大間原子力発電所審査資料	
資料番号	OM1-CA130-R02
提出年月日	2020年11月16日

大間原子力発電所
地下構造の評価について
(コメント回答 その2)
(補足説明資料)

2020年11月16日
電源開発株式会社

・本資料では、地下構造の評価に係る下表の指摘事項について回答する。

「2.2.3 深部の地下構造の影響検討」に用いた水平成層モデル

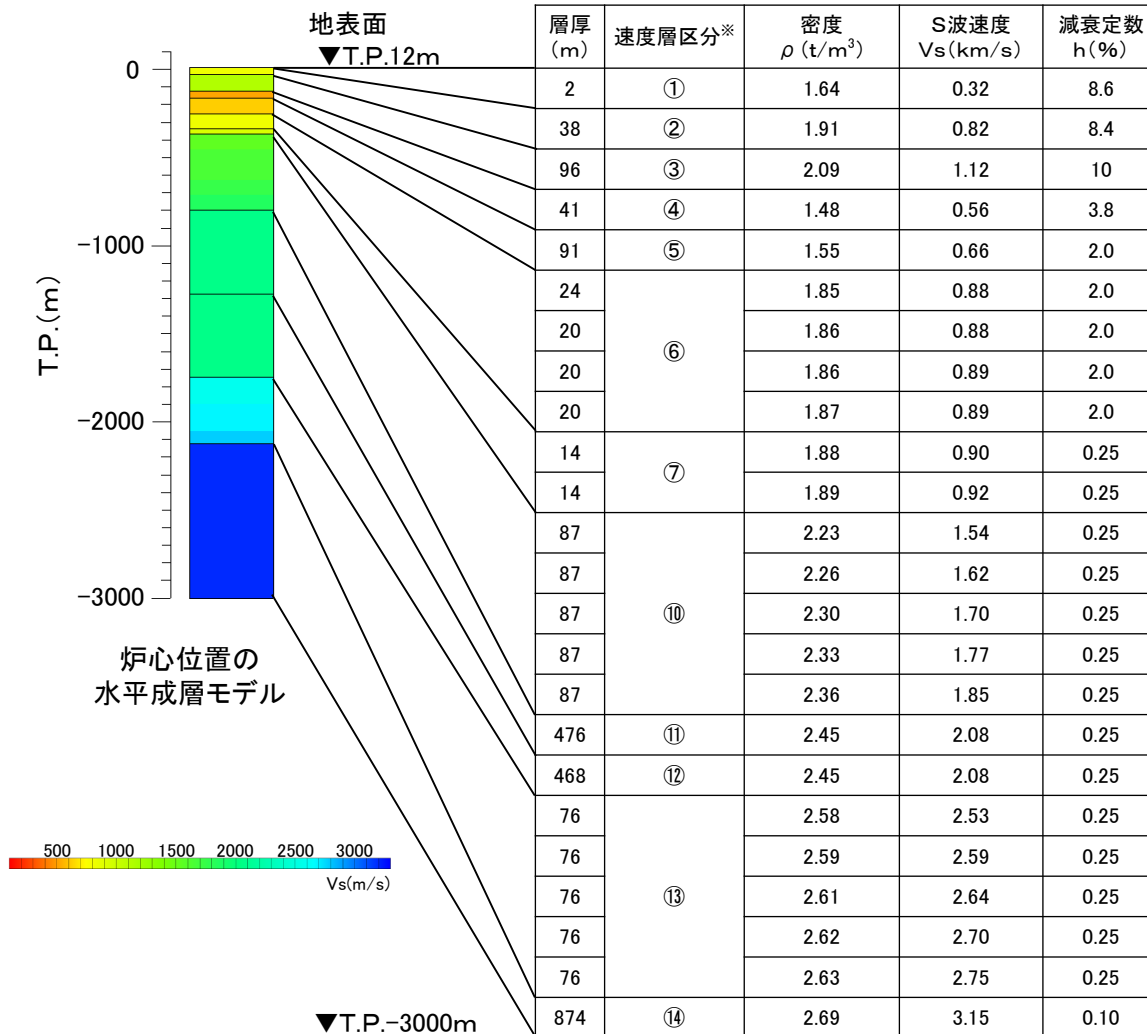
コメントNo.S3-11

注)本頁は、本編資料「2.2.3 深部の地下構造の影響検討」に用いた水平成層モデル(本編資料P.2-81, P.2-82参照)の諸元を示したものである。

解放基盤表面以浅の構造を含む二次元FEMモデルの地盤物性値

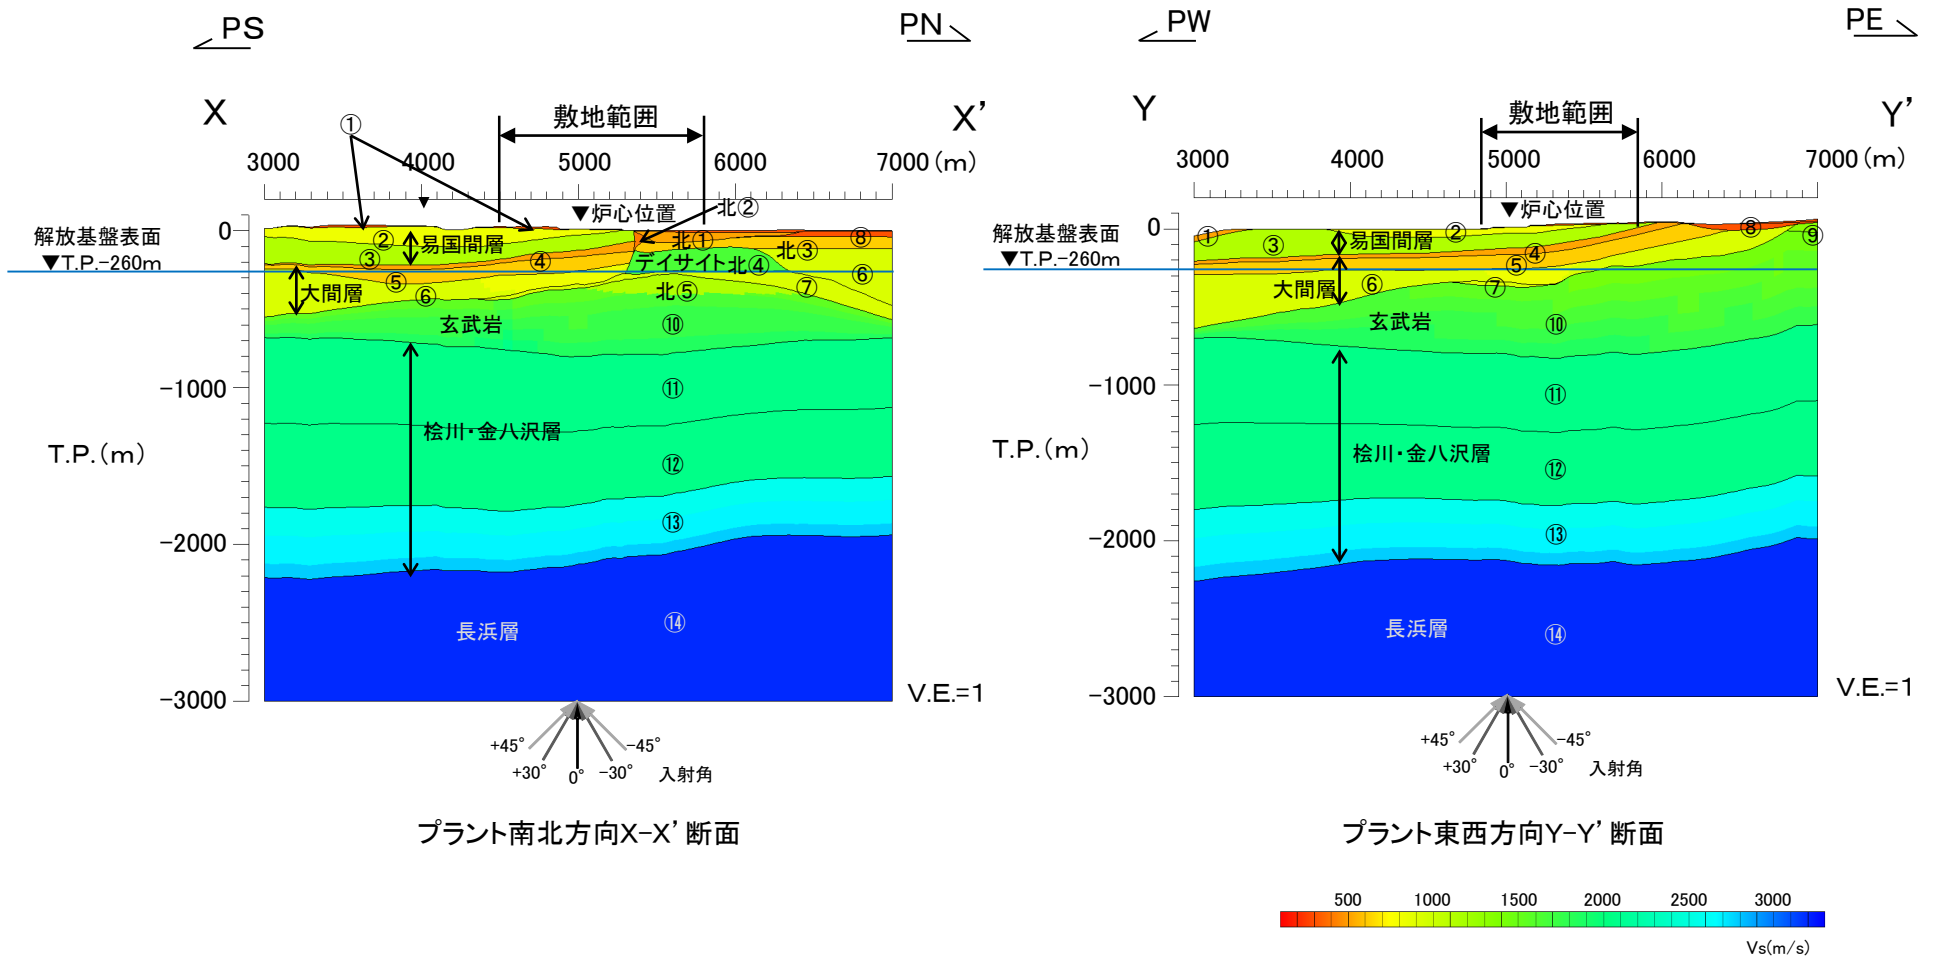
コメントNo.S3-11

- 解放基盤表面以浅の構造を含む二次元FEMモデルの地盤物性値を左表に示す。
- 二次元FEMモデルの速度層区分は、次頁の図に示す。

浅部構造の影響確認(T.P.-260mにおける評価範囲)

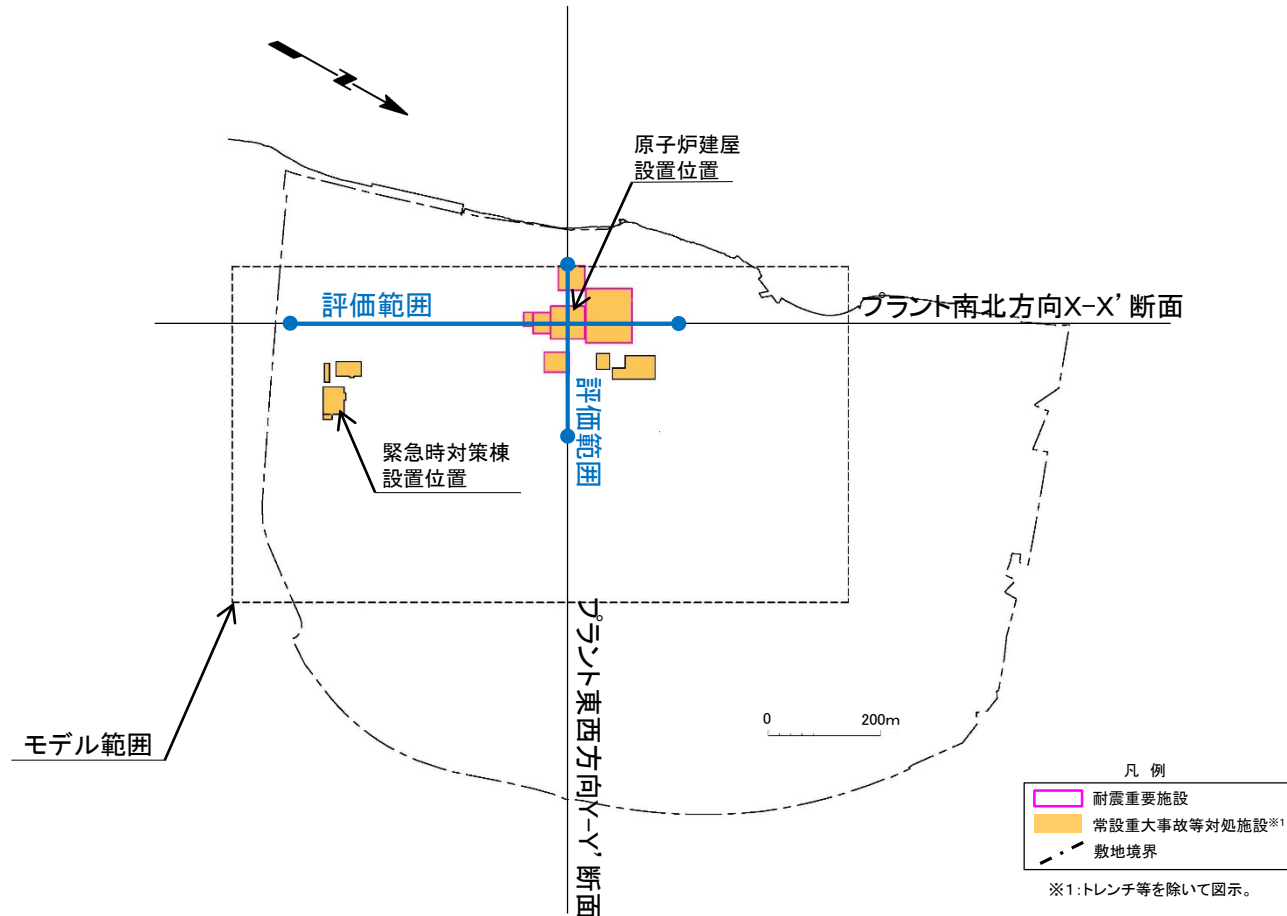
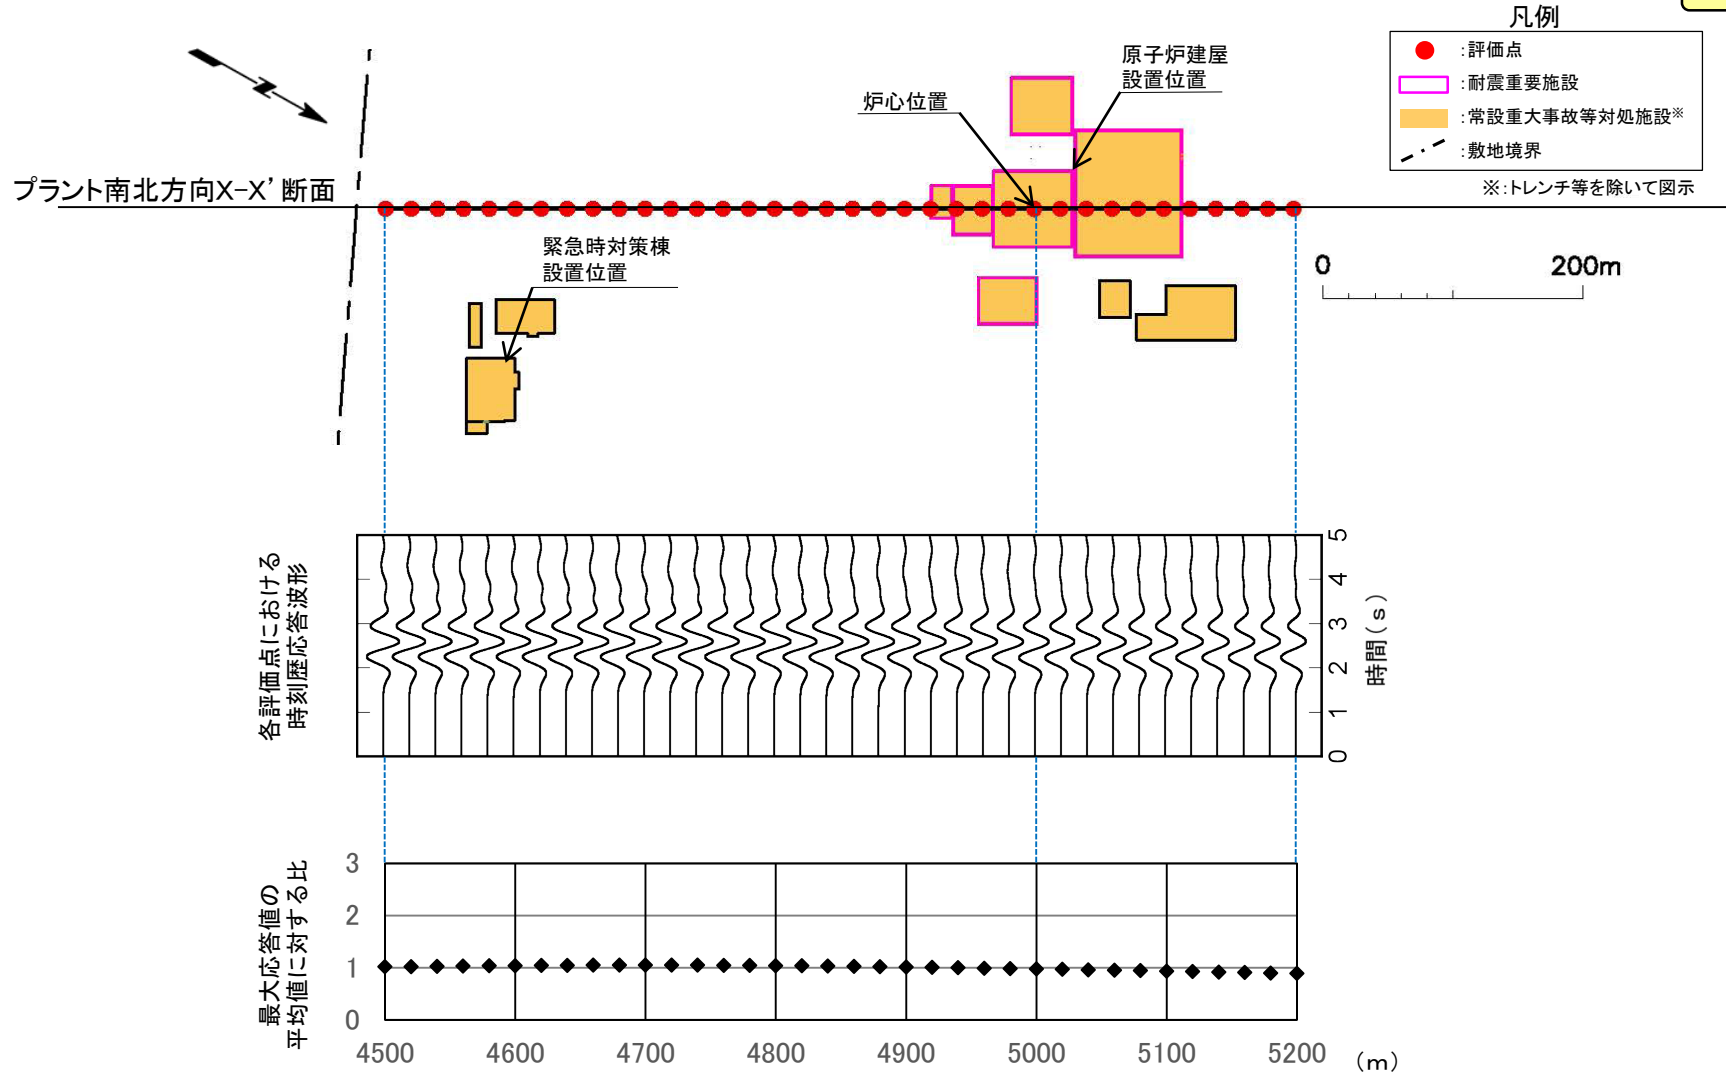
コメントNo.S3-11

- 解放基盤表面の設定深さ(T.P.-260m)における評価範囲は、重要な安全機能を有する施設*2の設置範囲を考慮して設定した。
